Objet : Ancienne décharge non autorisée au lieu-dit « Vignolles » à
HOURTIN

Réhabilitation de l'ancienne décharge au lieu-dit "Vignolles"
33 990 HOURTIN

PROCÈS-VERBAL DE RÉCOLEMENT
DU 18 JANVIER 2013

Photo n° 1 : Clôture et pentes supérieures à 3 %

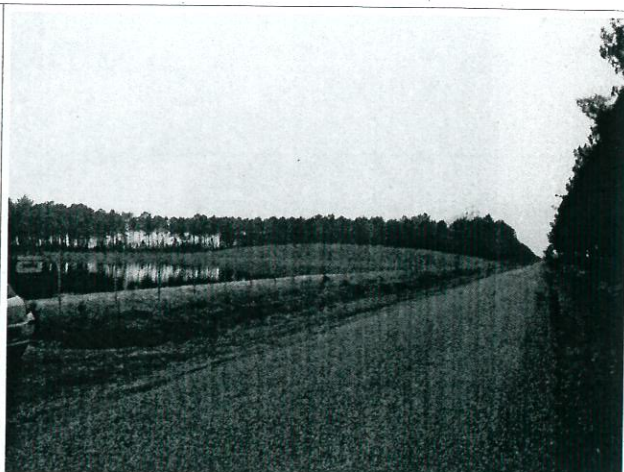
Enfin, l'exploitant a remis en état le site par la mise en œuvre des travaux suivants (Photographie en annexe 2 n° 1, 2, 3, 4, 5 et 6) :

- **le remodelage du dépôt** pour l'ensemble du site avec les déchets ménagers excavés pour établir des pentes supérieures à 3 % et garantir la stabilité des talus,
- la couverture du sommet et des flancs de la décharge, par des matériaux garantissant une étanchéité pérenne dans le temps,
- la mise en place d'un réseau de drainage des biogaz débouchant sur 5 événements,
- l'apport de terre végétale sur une épaisseur suffisante,
- la revégétalisation de la zone.

Une clôture est installée autour du site (Photographie en annexe 2 n°1, 2, 9, 10 et 12).
